**Всемирный форум для согласования правил
в области транспортных средств**

Рабочая группа по пассивной безопасности

Правила № 14 ООН (крепления ремней безопасности)

Предложение по исправлению 2 к пересмотру 5 Правил № 14 ООН (крепления ремней безопасности)

Включить новый рисунок 1а следующего содержания:

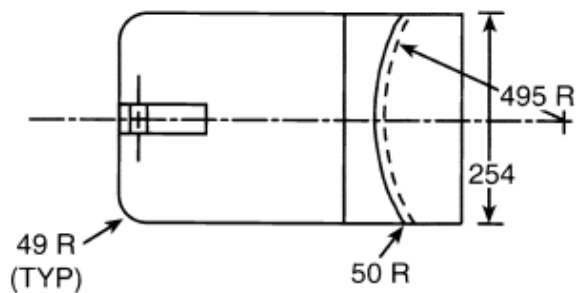
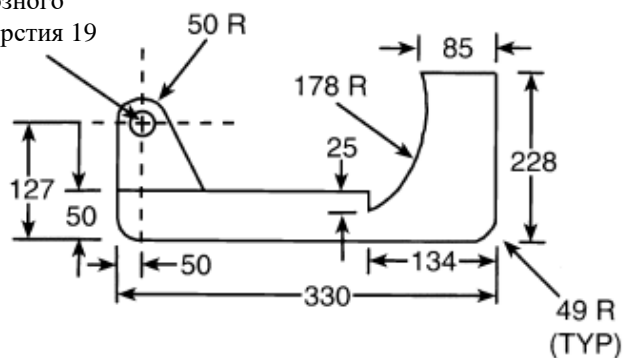
Воспроизведенный ниже текст был подготовлен секретариатом для исправления и улучшения качества рис. 1а в приложении 5 к Правилам ООН.

Рис. 1а исключить.

1. Блок, покрытый пенорезиной с верхним слоем полотна средней плотностью 25
2. Все размеры указаны в миллиметрах (мм)

Диаметр
сквозного
отверстия 19
